国土交通省四国地方整備局河川部河川計画課  
「山鳥坂ダム建設事業の検証に係る検討に関する意見」事務局 宛

山鳥坂ダム建設事業の検証に係る検討に関する意見募集について  
～治水・流水の正常な機能の維持の対策案について～

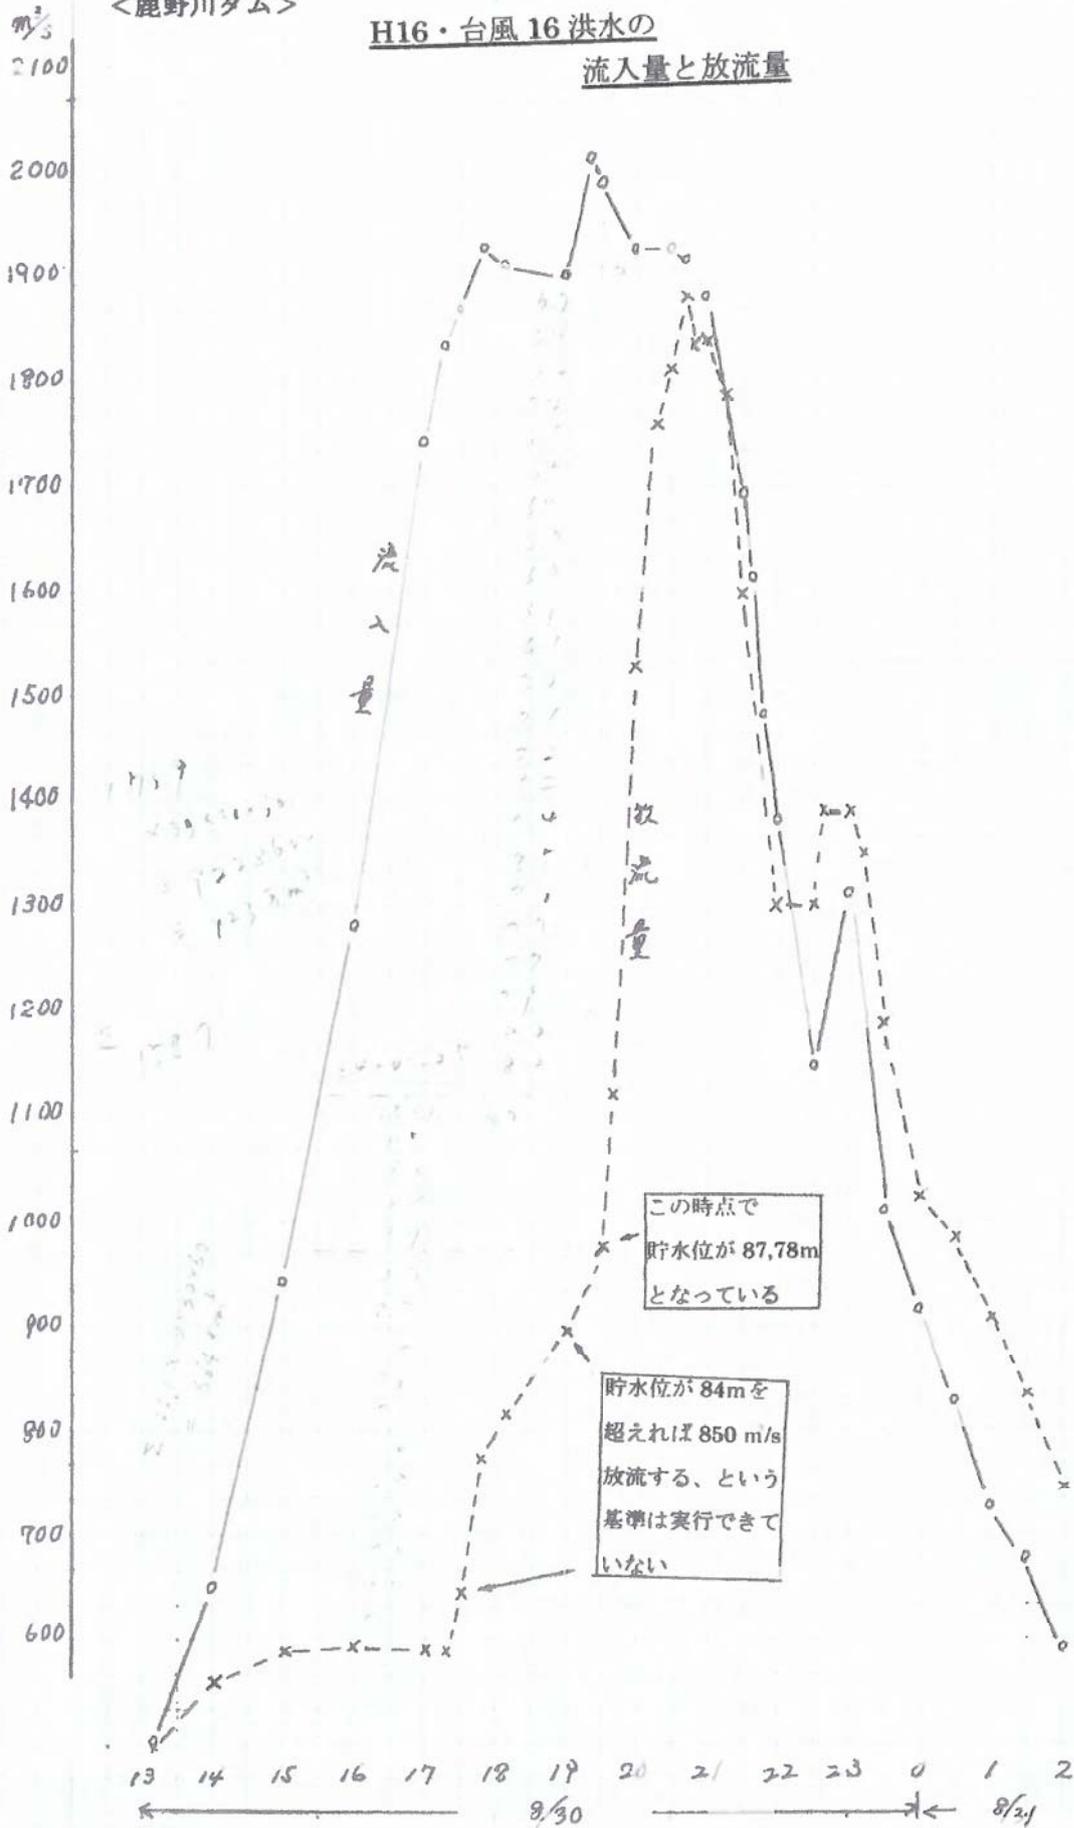
注目点は、19時30分の時点で貯水位が87,78mになっている、ことです。

<注> 「貯水位が87,5mになれば、(ダムを守るために) 水位をそれ以上に上げない操作(流入量と同じ量を放流)をする」というのが「ただし書き操作」なのです。洪水調節の役割を放棄した状態なのです。

- ② 鹿野川ダムが持っている80~89m・1,810万 $\text{m}^3$ の洪水調節のスペースは、19時30分に事実上、無くなってしまったのです。そしてこの時点は、「流入量が最大になったとき」でもあったのです。即ち、流入量がピークの際にただし書き操作をしなければならなかったのです。このことは、下流域の水害を決定的に大きくします。愚かなことですね。

<注> グラフの升目を数えて貯水量を計算すれば、洪水調節容量と一致します。

- ③ どんな操作をしても、「80~89m・1,810万 $\text{m}^3$ 」相当の洪水はダムに貯めることができます。そしてそれが下流域の水害軽減に役だつはずですが、けれども、このH16年の事例は、「それ(ダムに1,810 $\text{m}^3$ 貯水したこと)が、下流の水害軽減にどう役立ったのか？」が(筆者には)わからないのです。数字とグラフをみれば見るほど、わからないのです。

流入量がピークを超えて少量(例えば1,500 $\text{m}^3$ 以下)になった時点でただし書き操作が行われたというのなら、理解ができるのですが、そうはなっていません。

<注> 整備局は、「(鹿野川ダムと野村ダムで) 肱川橋の水位を70cm下げた」(9月9日愛媛新聞)と発表していますが、鹿野川ダムのこのグラフと数字のどこがどうなって肱川橋の70cm下げにつながっているのでしょうか？ 教えてください。

H16・台風16洪水の  
流入量と放流量

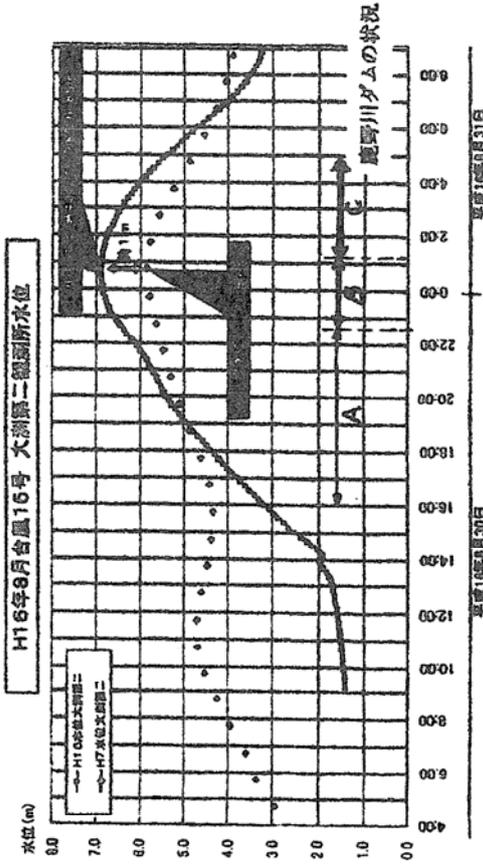
鹿野川ダム貯水池の水位  
今回の洪水は、平成7年に比べ1mも水位が高い洪水

鹿野川ダムの Aは洪水調節ができた Bは事実上のパンク状態で調節不能  
Cは流入量よりも多くの放流をした ことを表しています。

なお、この C(流入量よりも多い放流)は、整備局が「計画の規模を超える異常洪水時であってもあり得ない(警戒雨量がわずかわざ、7月19日愛媛新聞への投稿で周知徹底)」との内外PRに違反するものです。

## ダムの能力限界と操作規則を適用してはならない

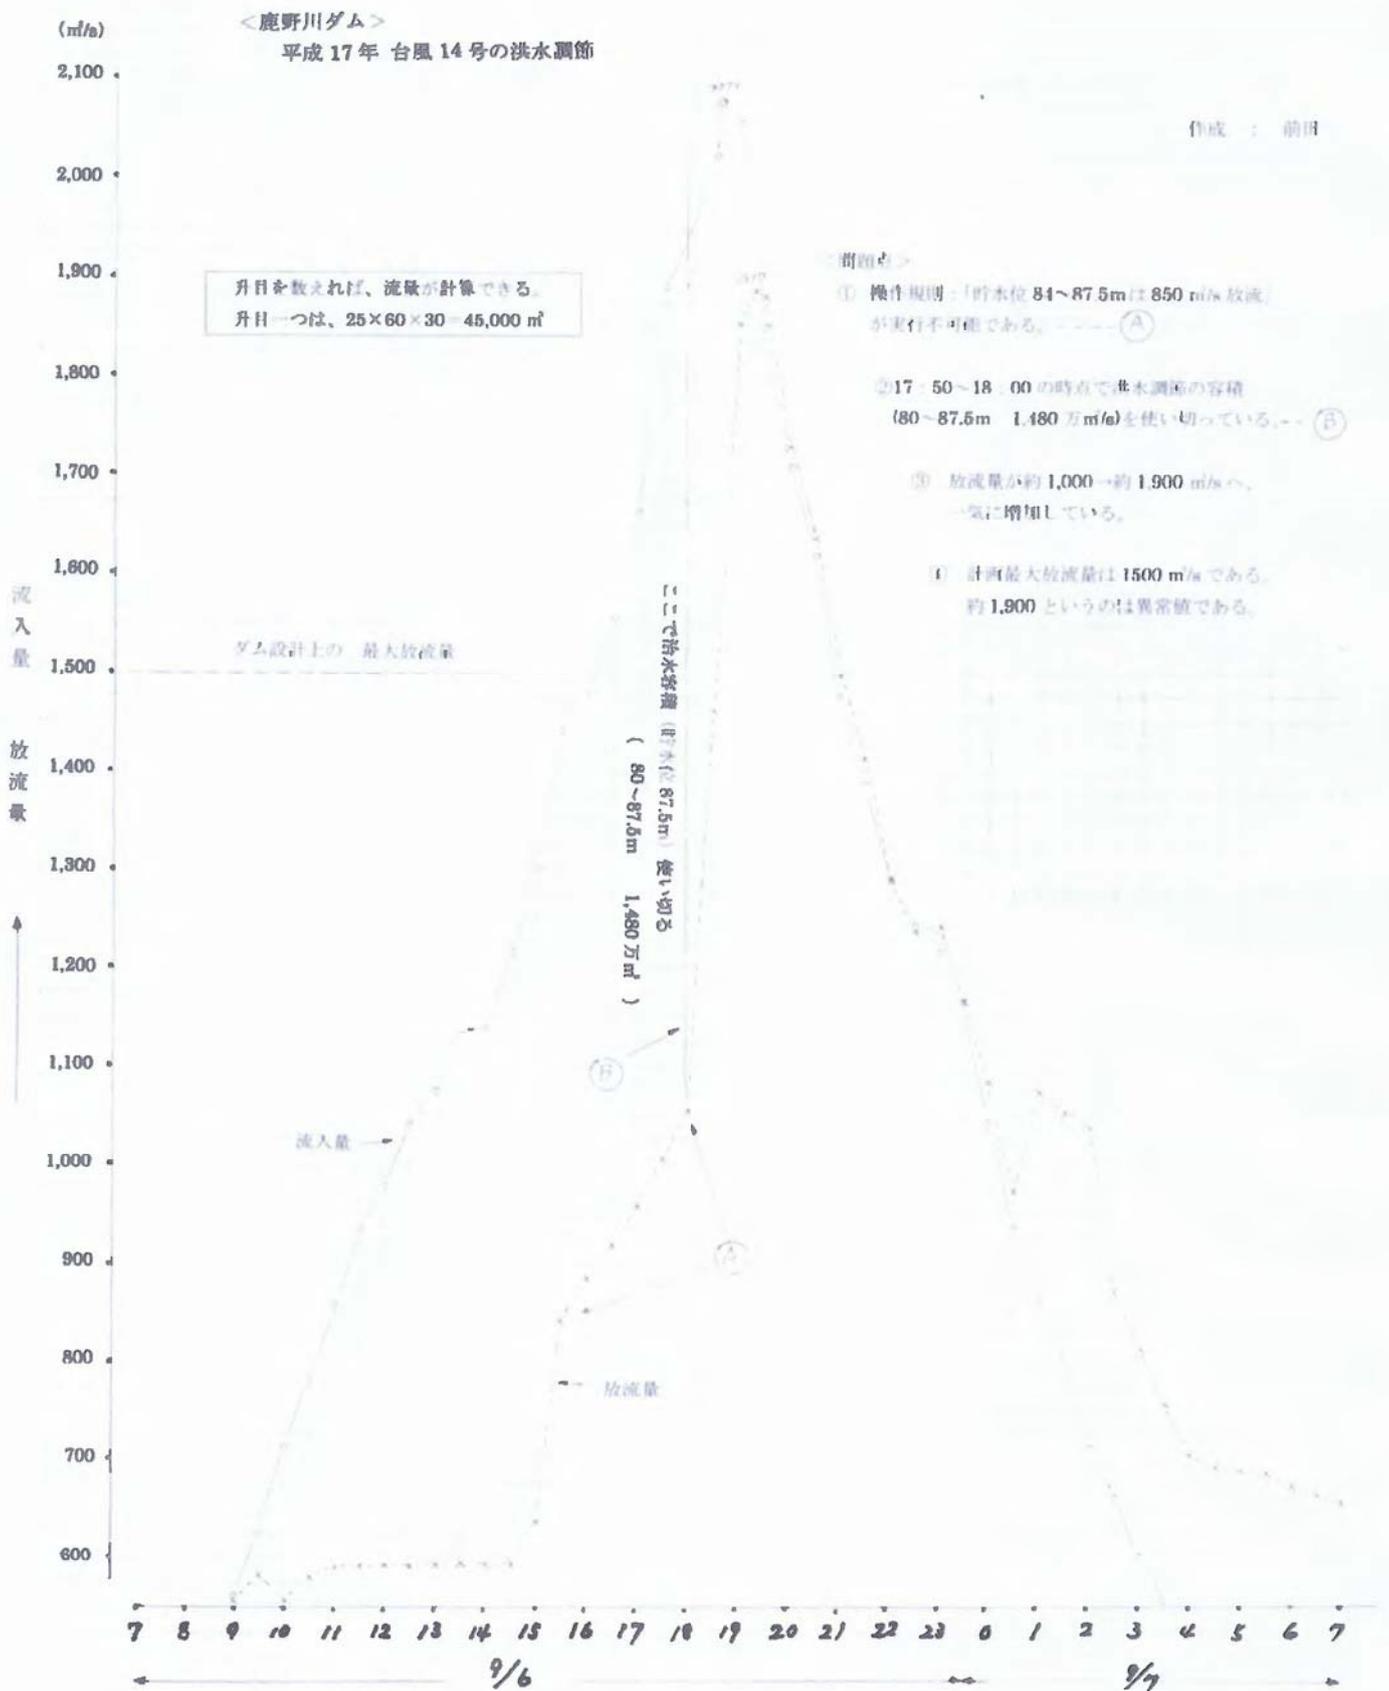
今回の鹿野川ダムの洪水調節能力喪失を操作規則が感かたからだとする人がおられます。ですが、誤りです。どんな操作規則を適用しても、今回の洪水では、能力喪失になっていたのです。ダムは容量に限られているわけですから、それを超える洪水にはお手上げになるのは当たり前で、「ダムは中小洪水のときは多少の調節をするが、大洪水のときは調節不能になる」のです。そのことが証明されたわけでは、H16年に流域の要望で操作規則を変えたからH16年の大水害になった。また要望が出たので規則を変えたが、またダメだった」という愚かなことになりませぬように。根本の理解が不可欠です。

鹿野川ダムの計画の規模(野仲投資)とは、「流入量が2,760 m<sup>3</sup>/sを意味します。けれども、この表を見れば2,007 m<sup>3</sup>/sで調節機能がなくなっています。矛盾だらけですね。

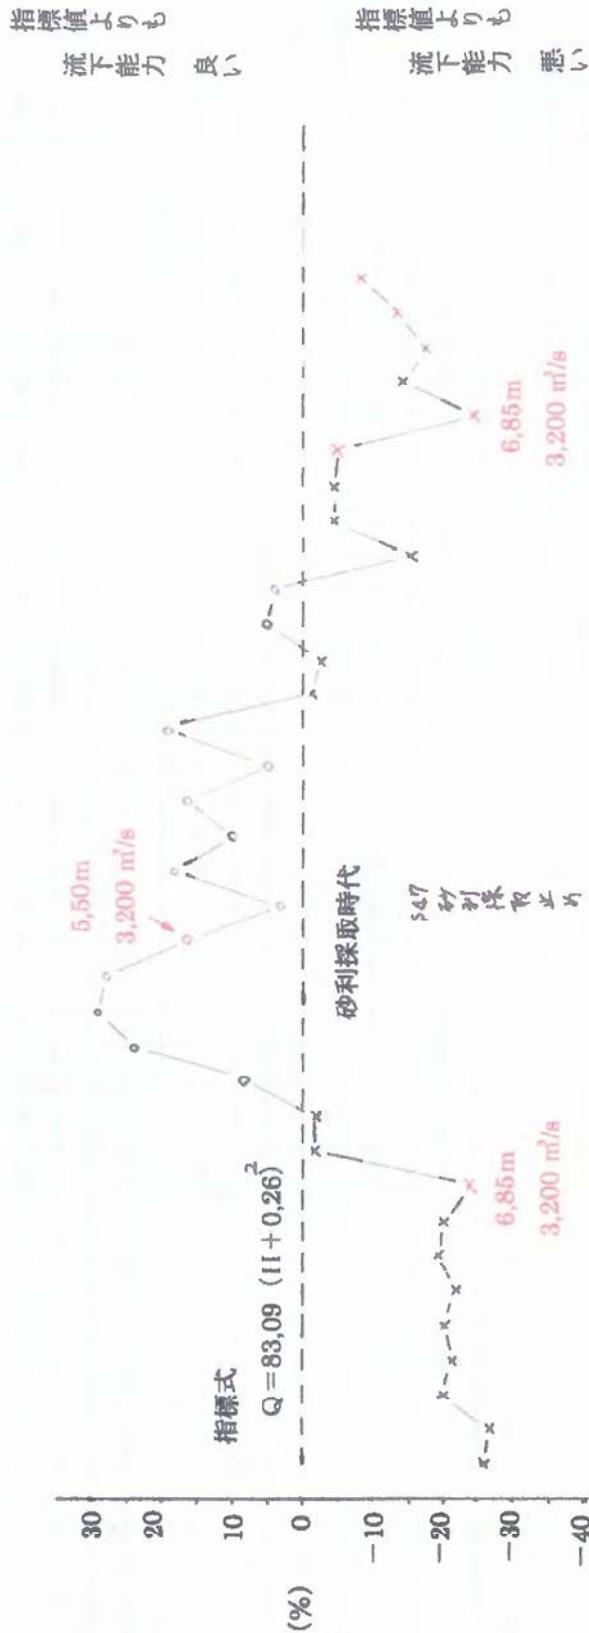
西大洲と阿蔵は水害面では長年同じ条件になっていました。が、阿蔵が東大洲にならなって「肱川橋 5,84m対応 (15分の1)」に整備されたとき (H21年)、「久米川を肱川橋 6,8m対応に整備した」という事情があり、西大洲はこれの恩恵を受けました。6,8m対応とは、「S21年からの全洪水に対応できる水位」です。何故なら、戦後の洪水の最高水位は 6,85m (S29とH16・台風16) ですから。

したがって、西大洲は内水問題を解決すれば、水害安全度は二番目 (一番目は肱川橋の兩岸一帯で、別格) になっているのです。
